Van: [REDACTED]
Verzonden: vrijdag 13 augustus 2021 12:56
Aan: [REDACTED]
CC: [REDACTED]
Onderwerp: Resultaten modelberekeningen Jaagpad Oost; project: 211842

Hierbij ontvang je alvast per mail de resultaten van de modelberekeningen die we hebben uitgevoerd voor de herontwikkeling Jaagpad Oost.

Figuur 1: Effect van een onttrekking binnen damwanden om de bouwkuip te realiseren

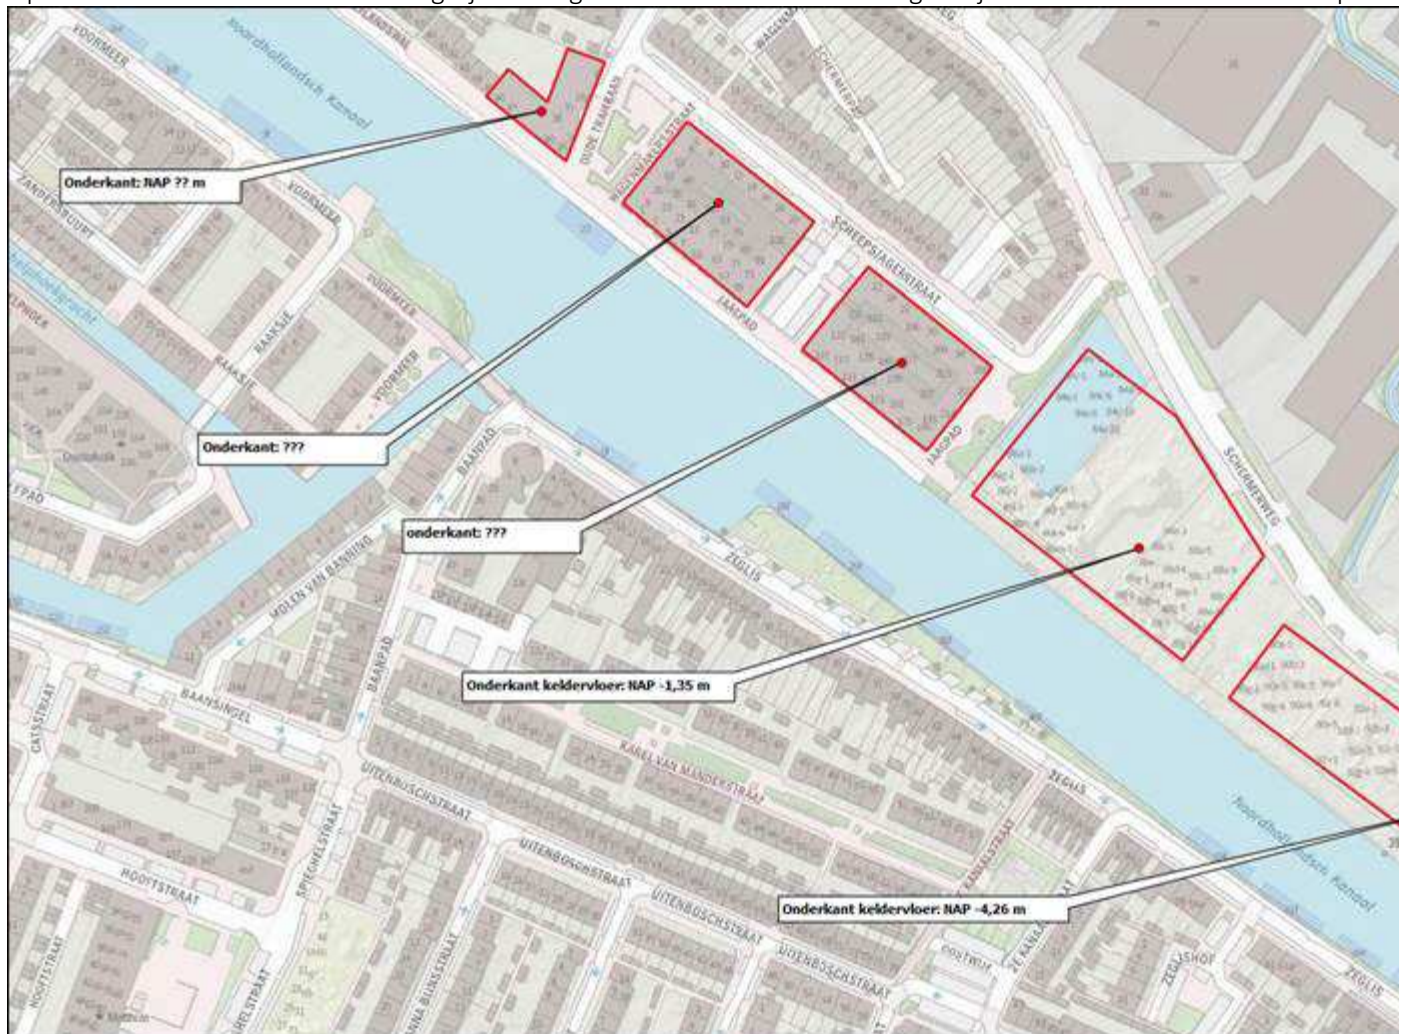
Bij uitvoeringswijze 1 (onttrekking binnen damwand) wordt een grote verlaging van de freatische grondwaterstand verwacht. Op 150 m afstand van de bouwkuip wordt een verlaging van 0,2 m berekent.

Deze grondwaterverlaging heeft een negatief effect op de woningen, wegen, waterkering, groen en oppervlaktewater.

Deze uitvoeringswijze is ongewenst.

Figuur 2: Locaties van huidige en toekomstige kelders

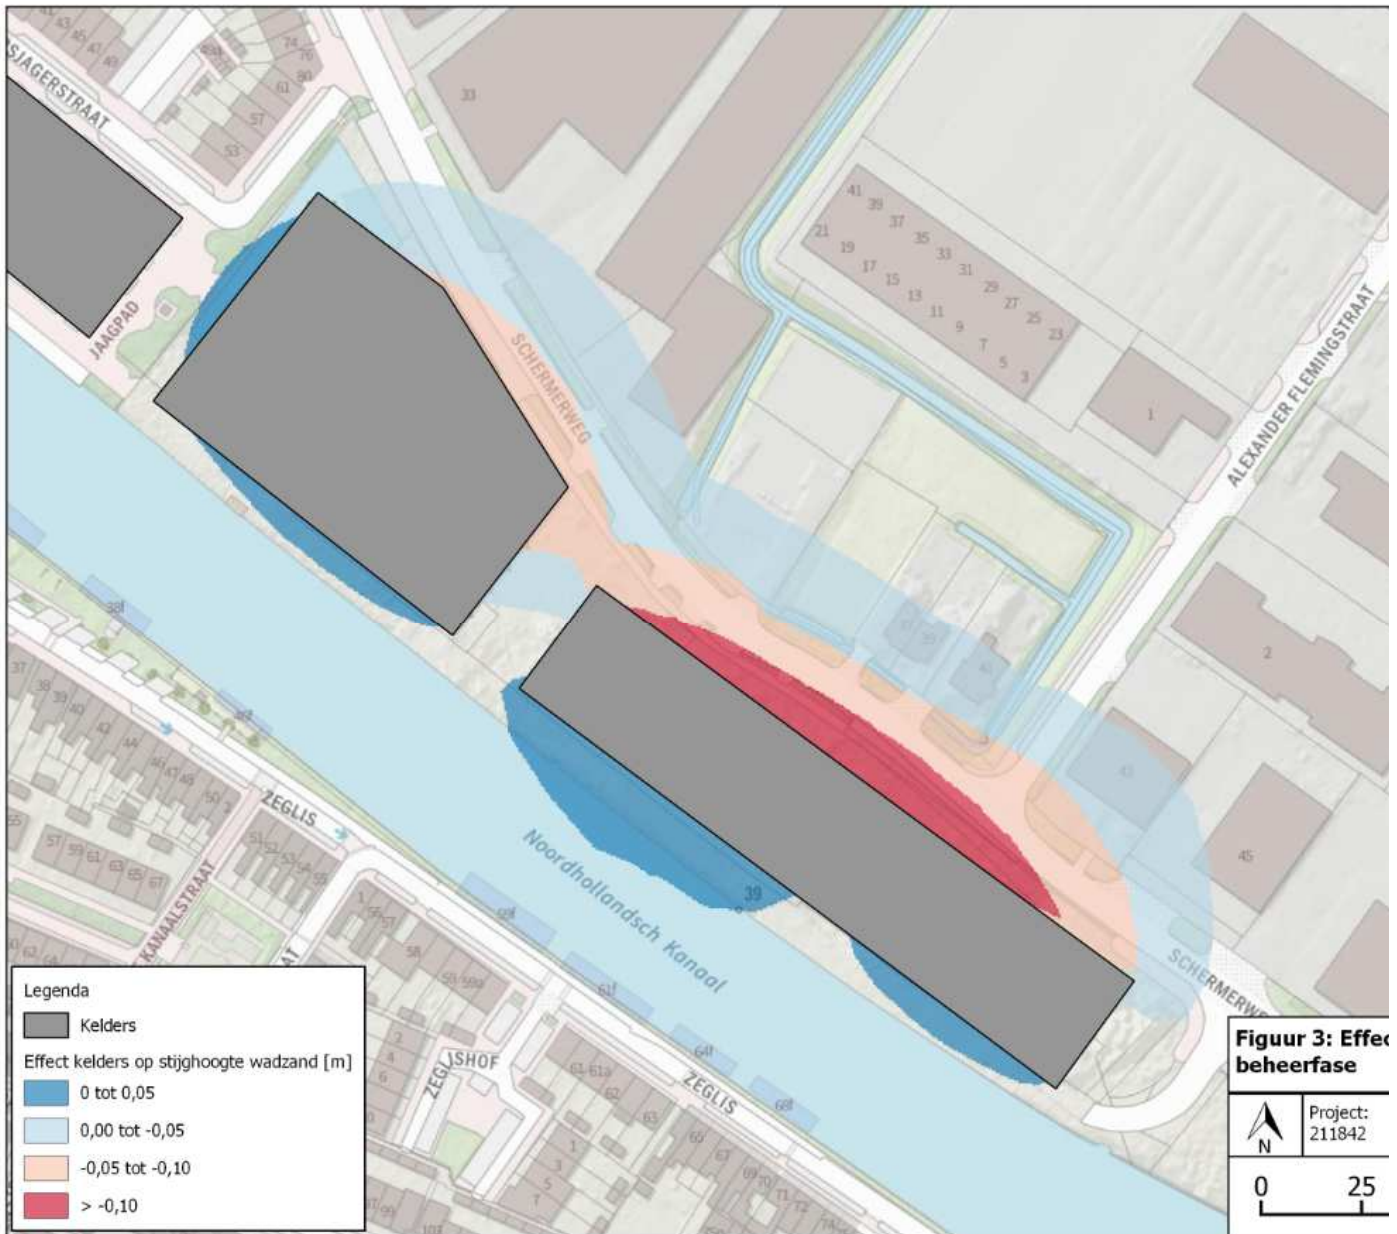
De grondwaterstroming in de zandige pakketten ter plaatse van de ontwikkellocatie Jaagpad Oost (Fase 1A en Fase 1B, zie figuur 2) is noordoostelijk gericht, van het Noordhollandsch kanaal in de richting van de Edisonweg.

Op de locatie van de herontwikkeling zijn de volgende kelders reeds aanwezig of zijn deze voorzien in het ontwerp:
